NYE AKER

MEDVIRKNING FUNKSJONSPROSJEKT – SÆRMØTE SKOPVASK

Utvalgte rom Endoskopvask

Tilbakemelding etter møte 02 Pulje 1

13.04.038 - Desinfeksjon, endoskop ren

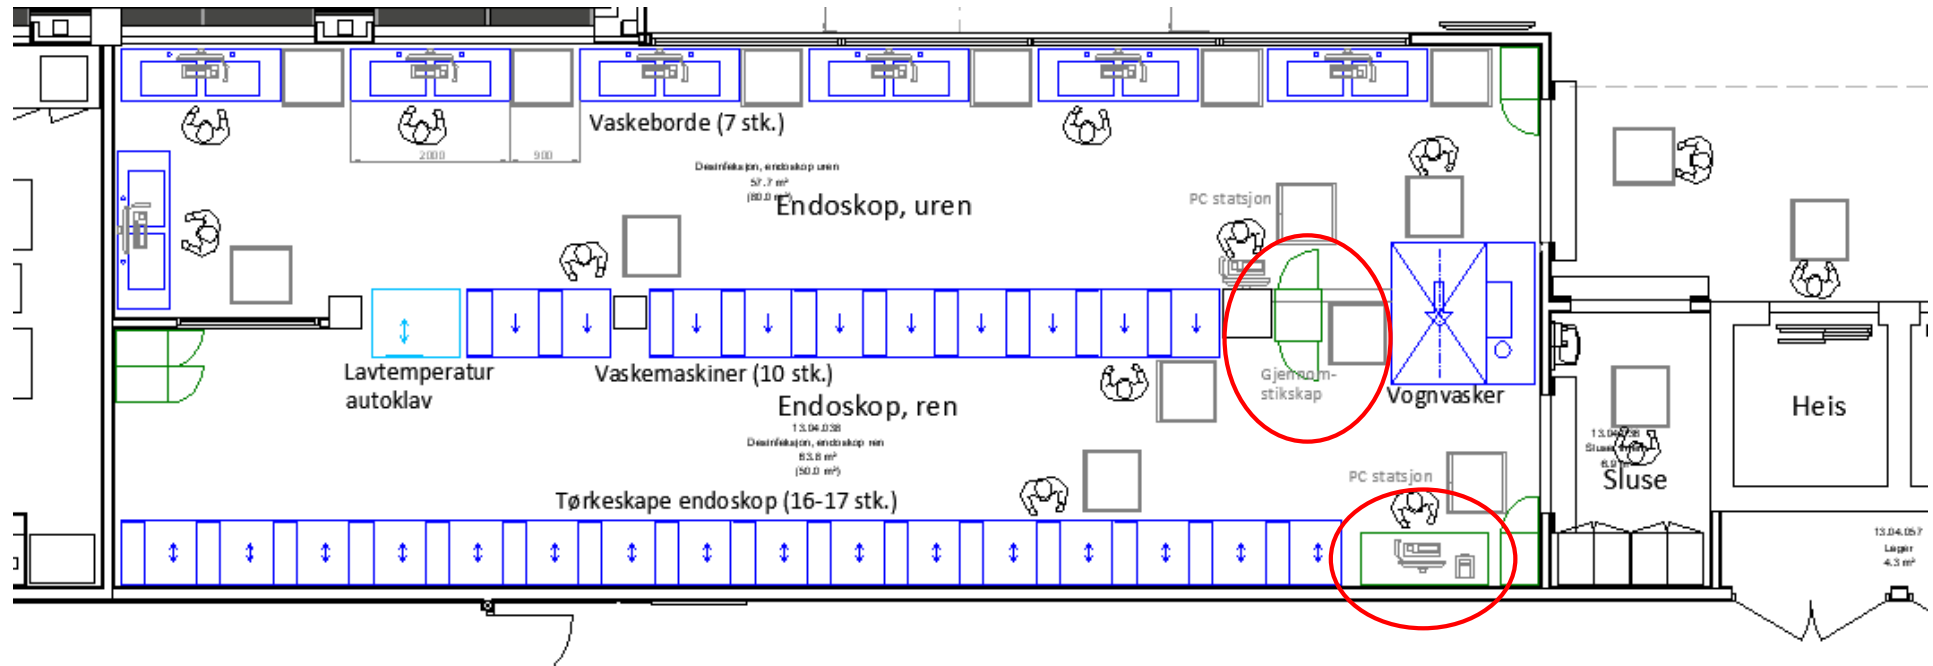
Det legges til rette for en PC-plass.

Det må være et pakkebord i ren sone. Gjennomstikkskap til uren sone for retur.

- Ønskes PC plassert ved pakkebord som vist? Alternativt kan en pc-plass plasseres innerst i rommet der det er vist 2 stk høyskap. Hvilken plassering vil gi best arbeidsflyt?
- Størrelse på gjennomstikkskap?
- Behov for høyskap?

13.04.037 - Desinfeksjon, endoskop uren

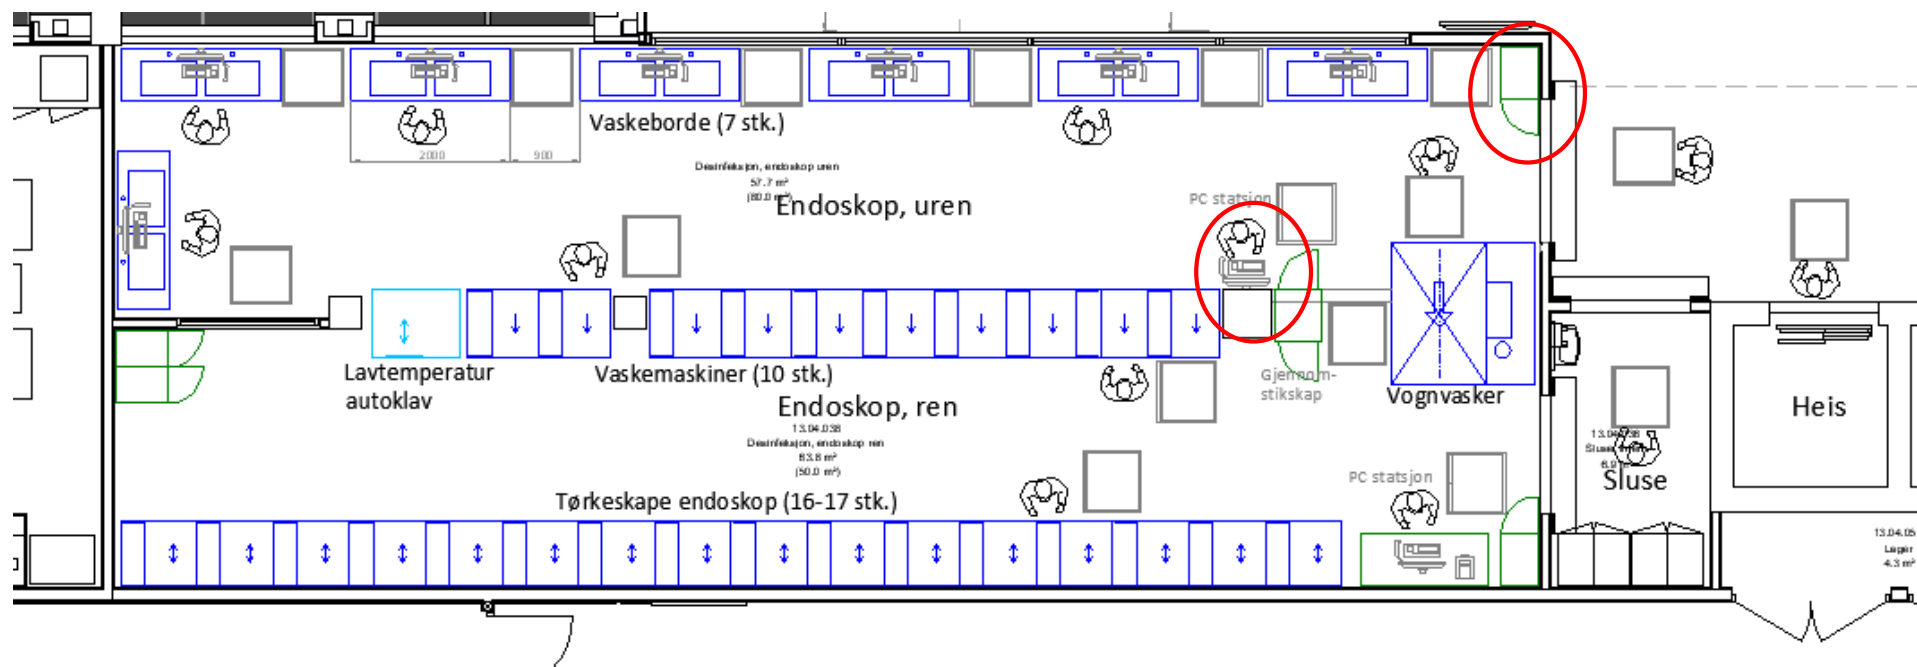
Det legges til rette for en PC-plass

Det er lagt inn en gjennomgående vaskemaskin for vogner. Vasking av bakker kan gjøres i vognvaskemaskinen med egne innsatser.

- Er det tilstrekkelig med 1 stk standard kasse-bakkeskap 400x600 mm?
- Plassering av håndvasker må avklares med hensyn på flyt og bekostning av annet utstyr.
- Plassbehov for egne innsatser til vasking av bakker?

Koffert til transport av skop

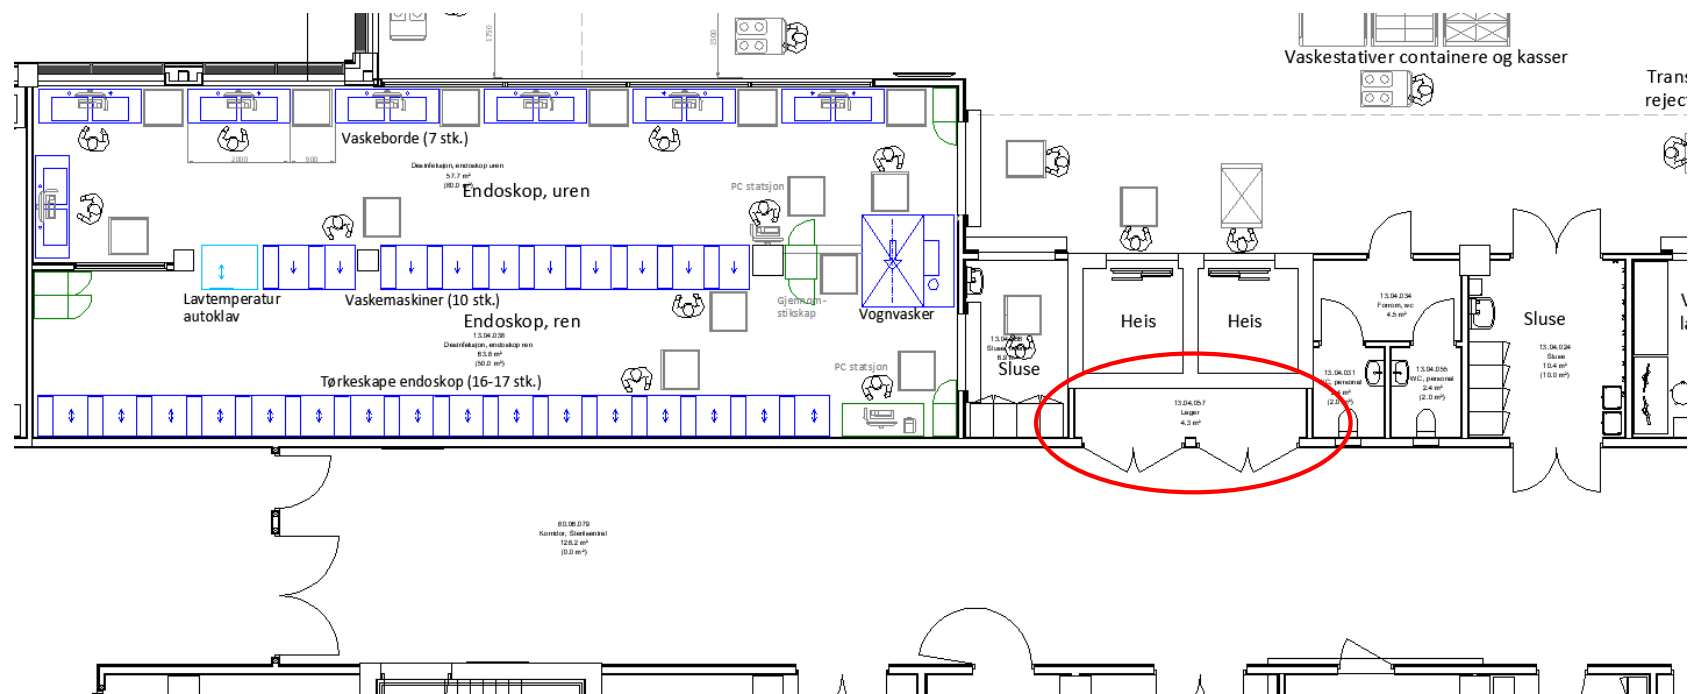
Plass for koffert for transport til service enten på ren side eller lett tilgjengelig i nærheten. ARK foreslår en plassering.

- Plass for 1 eller flere koffertene? Hva slags dimensjoner har de aktuelle koffertene?
- Kan foreslått lagerløsning benyttes for oppbevaring av koffert til endoskop?

Det er etablert et lager (rom 13.04.057) med brede dører bak heisene. Tilkomst fra korridor/ kulvert. Lageret kan ha dype hyller for oppbevaring av emballasje, transportkasser og koffert etc.

Lavtemperaturautoklav

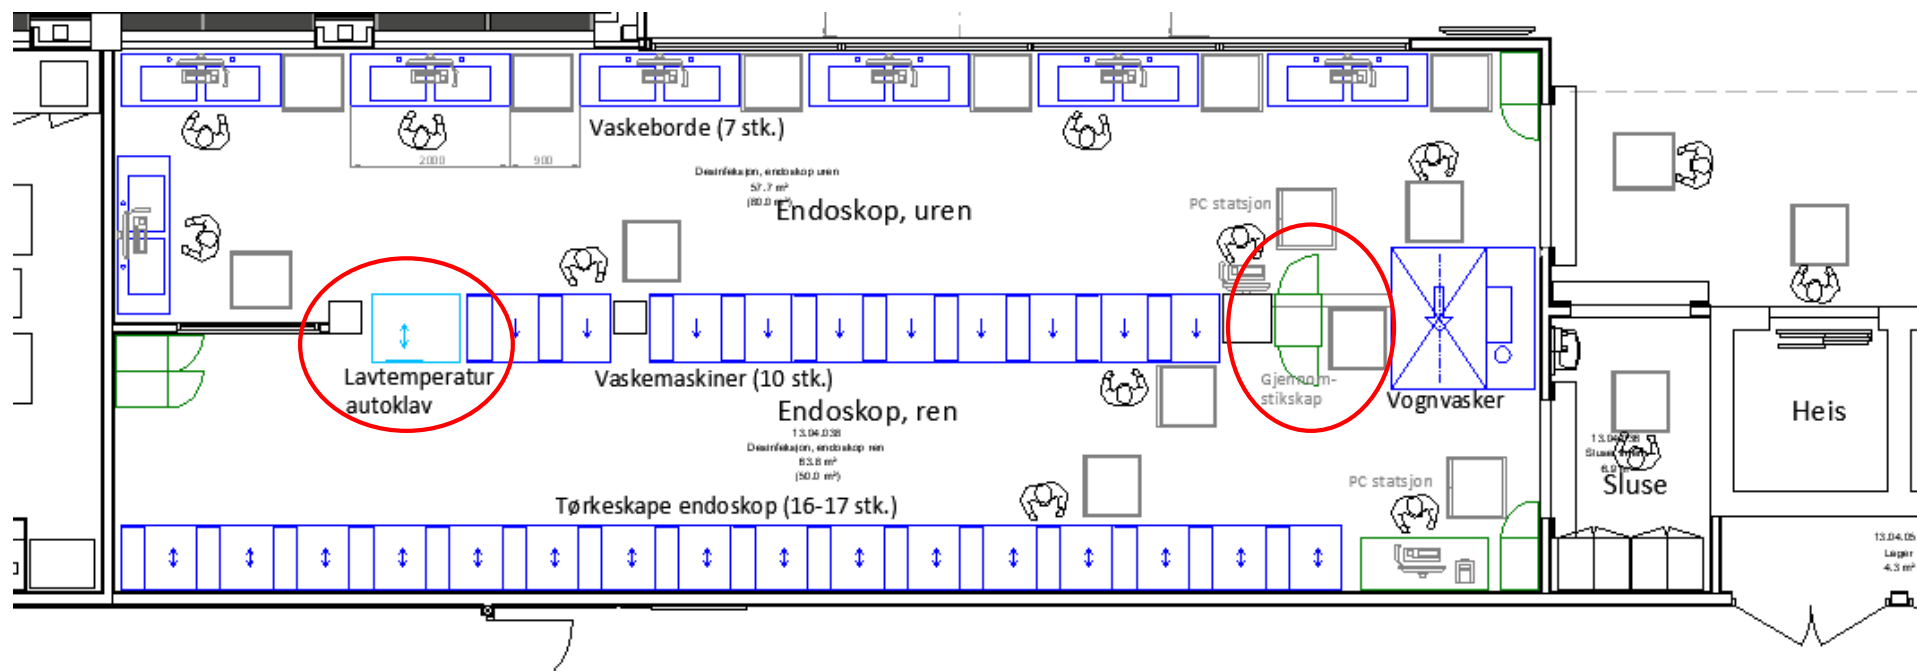
Det vurderes om det er mulig å plassere en lavtemperaturautoklav i ren sone.

- Dimensjoner på maskin?
- Er foreslått plassering ok?

Sluse

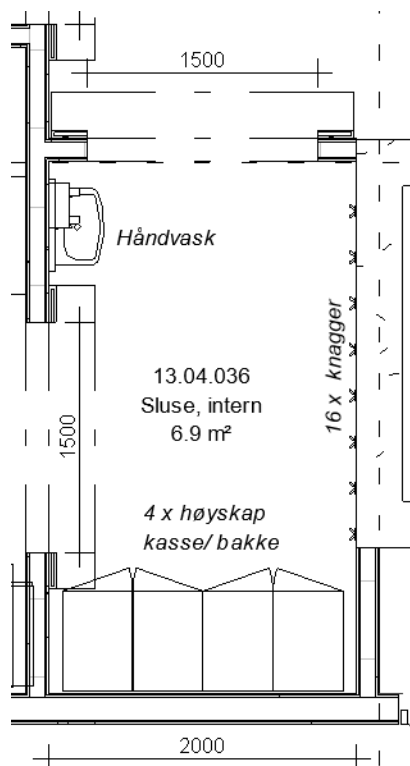
Ikke behov for uren sluse, kun sluse til ren sone. Slusen skal ha mulighet for oppbevaring av tøy og forbruksmateriell.

- Ønsket innredning av sluse?
- Ønsket bredde for rullporter?
